บทที่ 1

1.1 ความเป็นมาของโครงการ

โครงการโรงไฟฟ้าหินกอง (ต่อไปนี้จะเรียกว่า “โครงการ”) ของบริษัท หินกองเพาเวอร์ จำกัด (ต่อไปนี้จะเรียกว่า “บริษัท”) ตั้งอยู่ที่หมู่ที่ 5 ตำบลหินกอง อำเภอเมืองราชบุรี จังหวัดราชบุรี เป็นโรงไฟฟ้าพลังความร้อนร่วม ซึ่งใช้ก๊าซธรรมชาติเป็นเชื้อเพลิงหลักและในกรณีฉุกเฉินใช้น้ำมันดีเซลเป็นเชื้อเพลิงเสริม มีกำลังการผลิตติดตั้งสูงสุด (Installed Capacity) 1,540 เมกะวัตต์ กำลังผลิตไฟฟ้าสูงสุด (Gross capacity) 1,520 เมกะวัตต์ และกำลังผลิตสุทธิ (Net capacity) 1,400 เมกะวัตต์ ซึ่งเป็นปริมาณไฟฟ้าที่จ่ายเข้าระบบโครงข่ายของการไฟฟ้าฝ่ายผลิตแห่งประเทศไทย (กฟผ.) ตามสัญญาซื้อขายไฟฟ้า โดยบริษัทฯ ได้นำเสนอรายงานการประเมินผลกระทบสิ่งแวดล้อมโครงการโรงไฟฟ้าหินกองต่อสำนักงานนโยบายและแผนทรัพยากรธรรมชาติและสิ่งแวดล้อม (สผ.) และได้รับการพิจารณาเห็นชอบจากคณะกรรมการผู้ชำนาญการพิจารณารายงานการวิเคราะห์ผลกระทบสิ่งแวดล้อม ตามหนังสือเลขที่ ทส 1010.7/9896 ลงวันที่ 29 กรกฎาคม พ.ศ. 2563 แสดงดังภาคผนวก 1-1 และต่อมาโครงการได้ขอปรับปรุงแผนปฏิบัติการด้านสังคม เศรษฐกิจ และการมีส่วนร่วมของประชาชน ในมาตรการป้องกันและแก้ไขผลกระทบสิ่งแวดล้อม และมาตรการติดตามตรวจสอบผลกระทบสิ่งแวดล้อมในส่วนขององค์ประกอบของคณะผู้ตรวจการสิ่งแวดล้อมในระยะดำเนินการ โดยเสนอต่อสผ. และคณะกรรมการผู้ชำนาญการฯ มีมติให้ความเห็น

รูปที่ 2.1-7 ผังองค์ประกอบและการใช้ประโยชน์พื้นที่โครงการ ภายหลังการเปลี่ยนแปลง

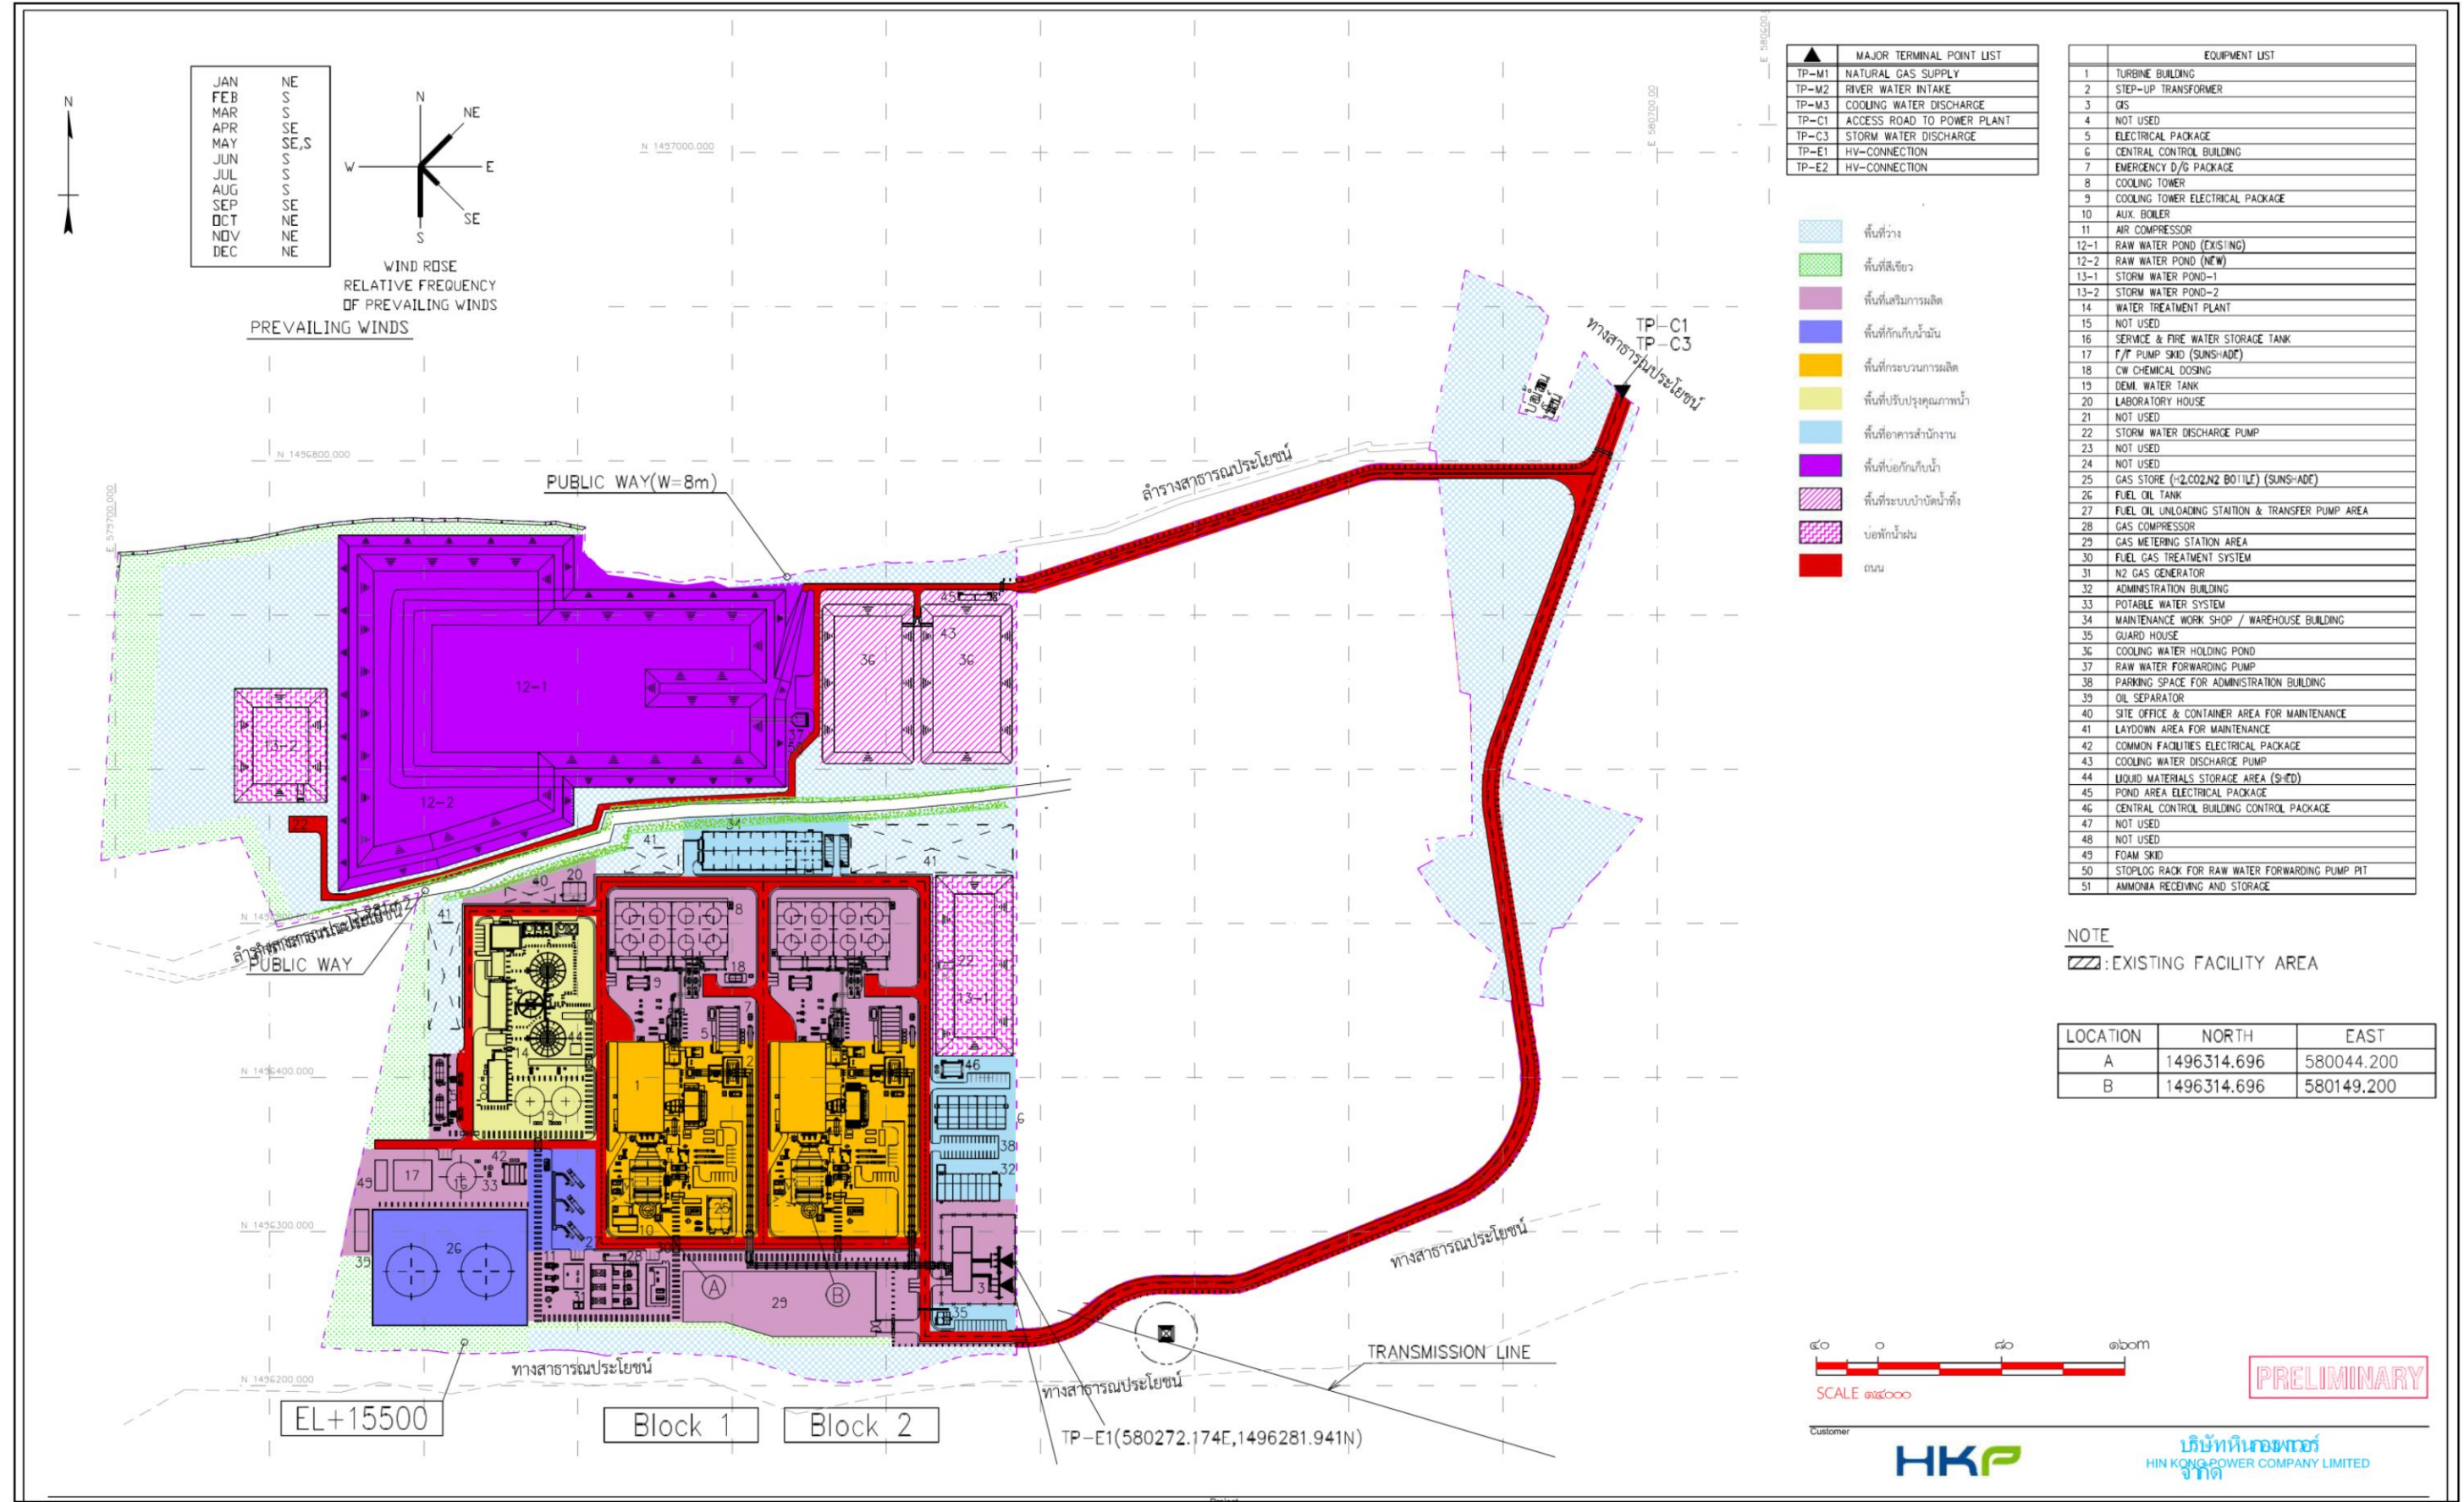
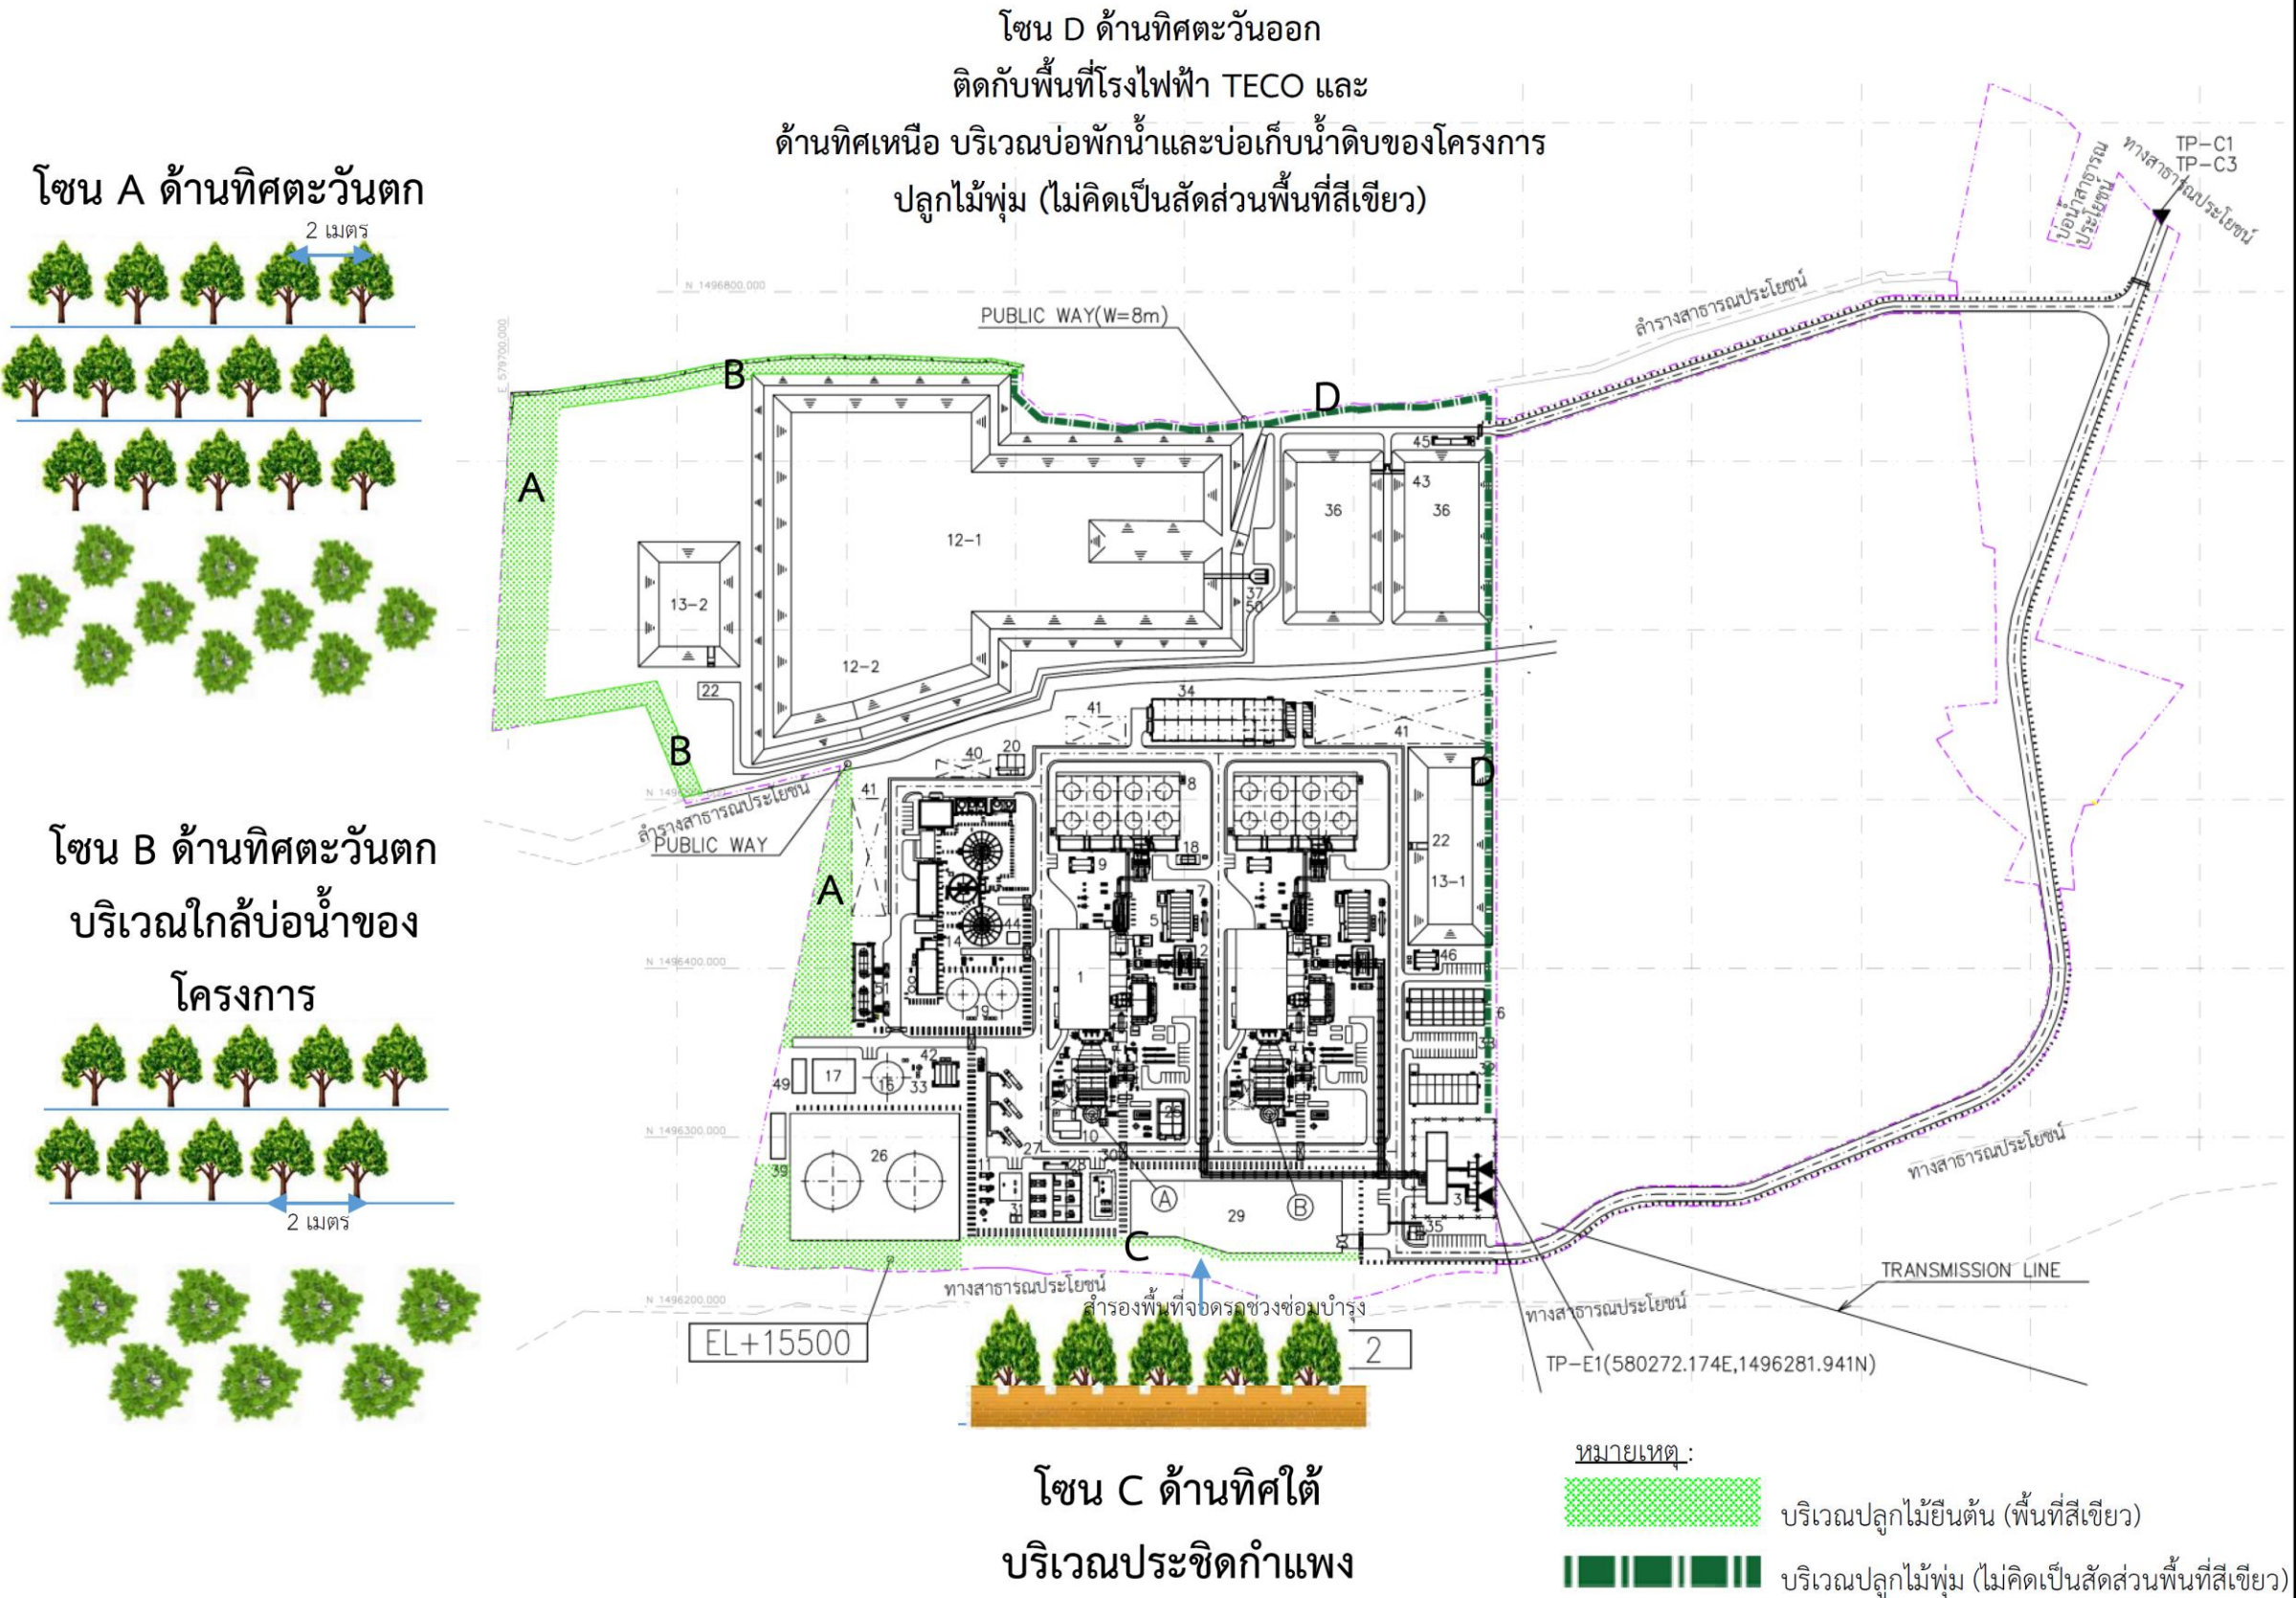
จากการเปลี่ยนแปลงขนาดของพื้นที่โครงการ การเพิ่มเติมระบบเอสซีอาร์ และการออกแบบที่เหมาะสมสอดคล้องกับการดำเนินจริง ส่งผลให้โครงการต้องปรับเปลี่ยนผังองค์ประกอบหรืออาคารบางส่วน จากผังรายละเอียดโครงการ ตามรายงานฯ ที่ได้รับความเห็นชอบเดิม (รูปที่ 2.1-6) เป็นภายหลังการเปลี่ยนแปลง (รูปที่ 2.1-7)

รูปที่ 2.1-10 ตำแหน่งการปรับเปลี่ยนที่ตั้งอาคารในผังการใช้ประโยชน์โครงการ

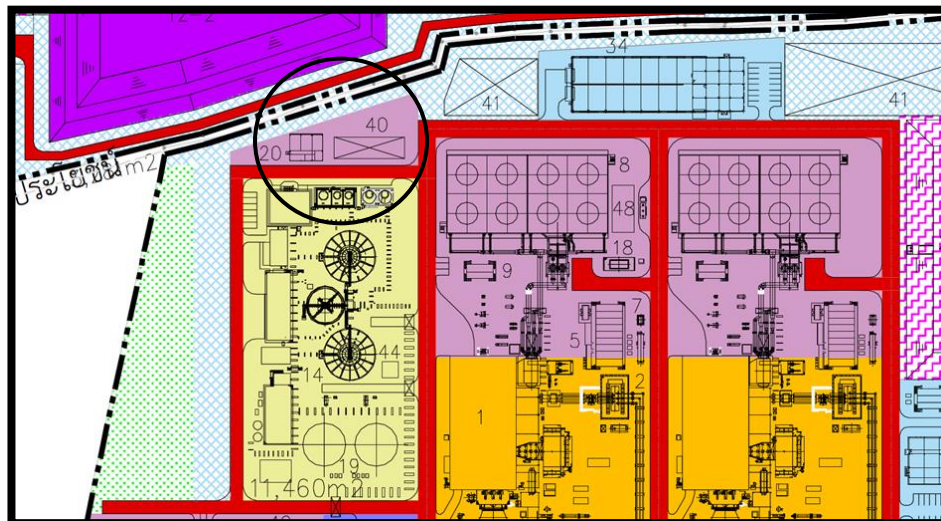
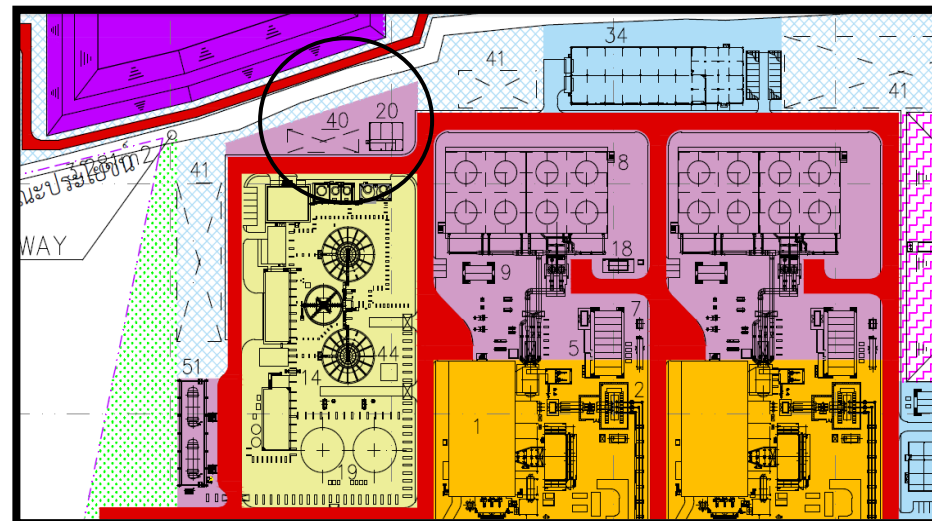
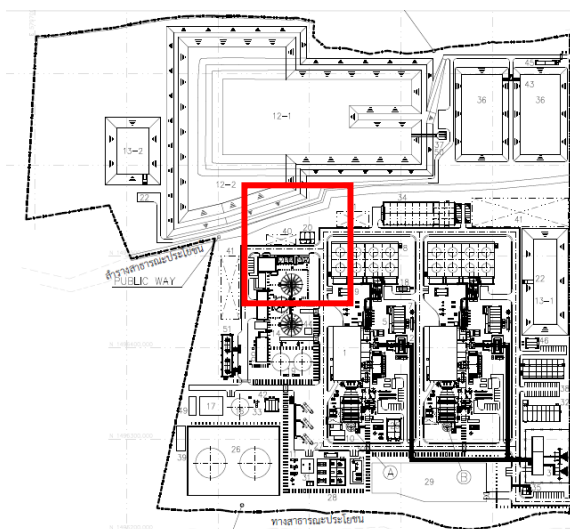
ตามรายงาน EIA	รายงานเปลี่ยนแปลง
- ตำแหน่งที่ 20 : อาคาร Laboratory House	- ตำแหน่งที่ 40 : Site Office&container Area for Maintenance
- ตำแหน่งที่ 40 : Site Office&container Area for Maintenance	- ตำแหน่งที่ 20 : อาคาร Laboratory House

รูปที่ 2.1-11 ตำแหน่งการเปลี่ยนแปลงรูปแบบอาคารในผังการใช้ประโยชน์โครงการ

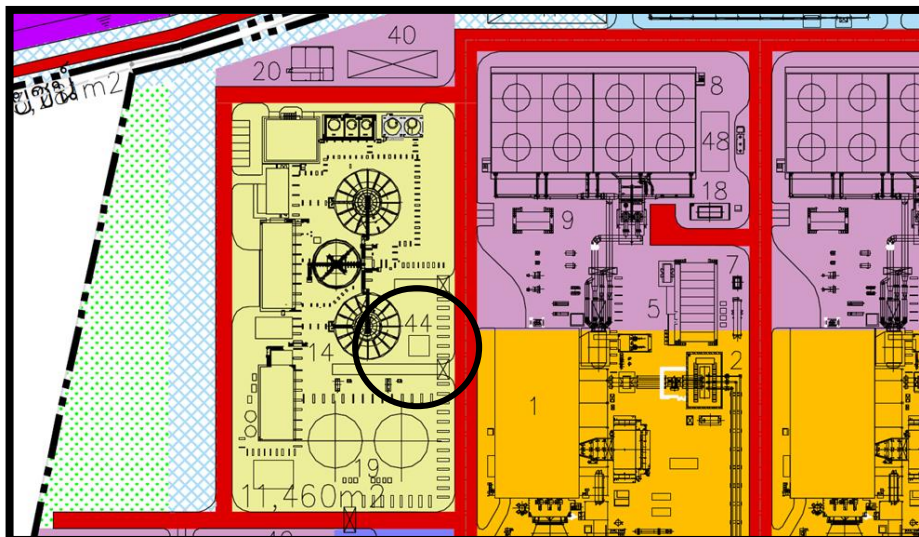
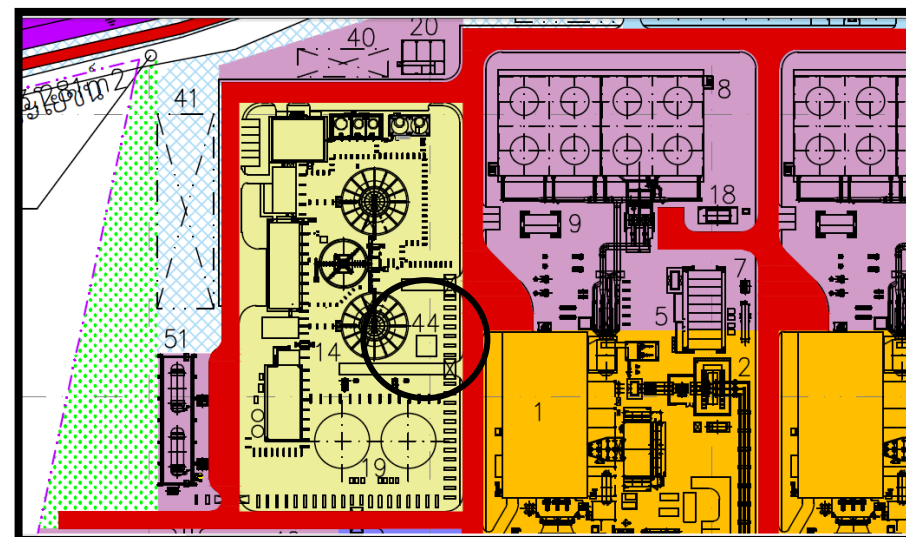
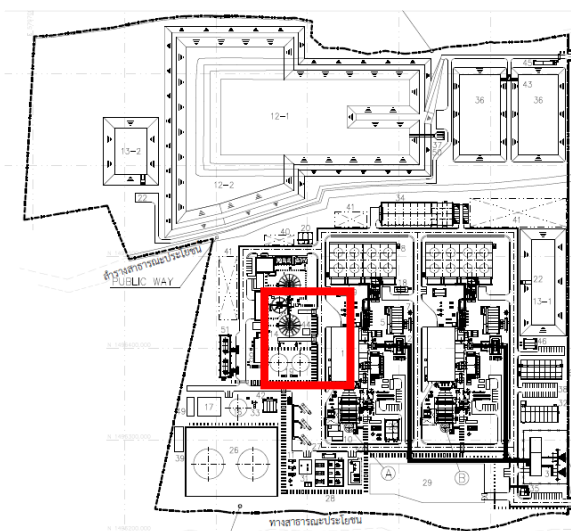
ตามรายงาน EIA	รายงานเปลี่ยนแปลง
- ตำแหน่งที่ 44 : อาคาร Chemical Storage Building	- ตำแหน่งที่ 44 : พื้นที่ liquid Materials Storage Area (Shed)
